Zápis z jednání Komise pro životní prostředí Mníšek pod Brdy ze dne 26.02.2024

2.1 Studie Řevnická - dopracovaná verze

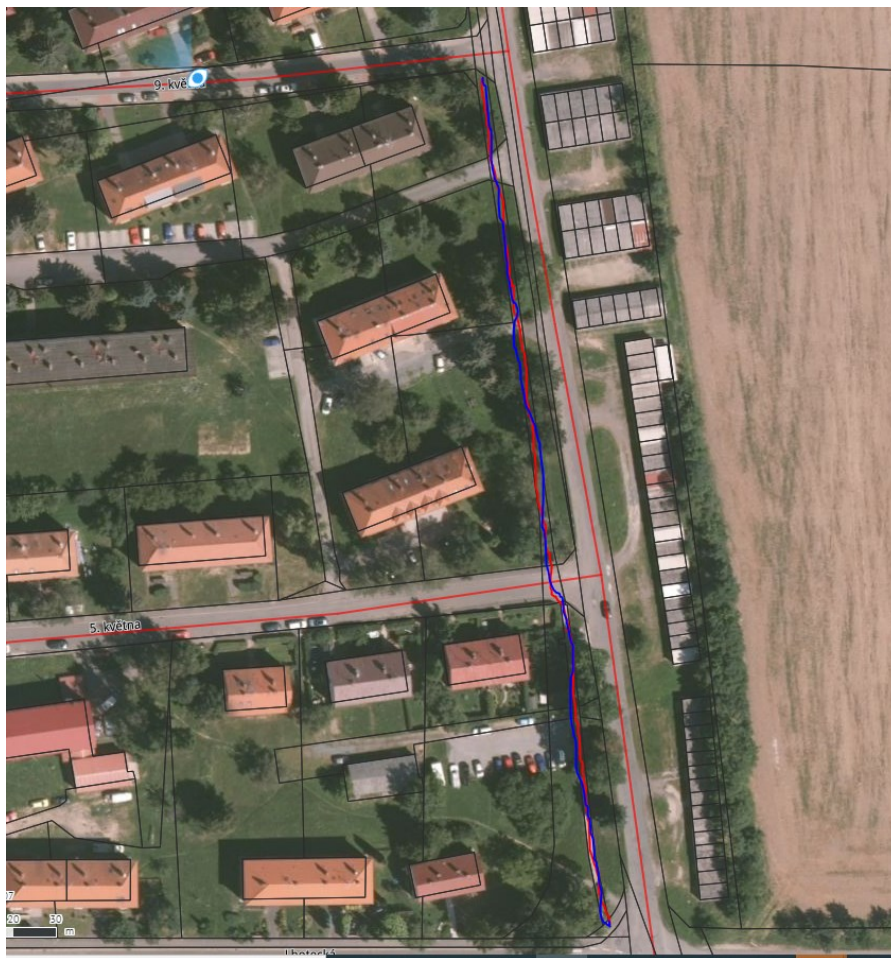
- a) *V horní části Řevnické ulice počítá předložená studie se zatrubněním příkopu, nad kterým bude umístěn chodník. Komise doporučuje dostatečné zkapacitnění zatrubnění dimenzované na přívalové deště a velké množství vody přitékající z lesa. Rizikově se jeví zejména současné místo napojení stávajícího příkopu na zatrubněnou část, které je v podstatě kolmé. Zde je velké riziko ucpávání a komise proto doporučuje, aby se tomuto bodu vodohospodářská část studie věnovala.*
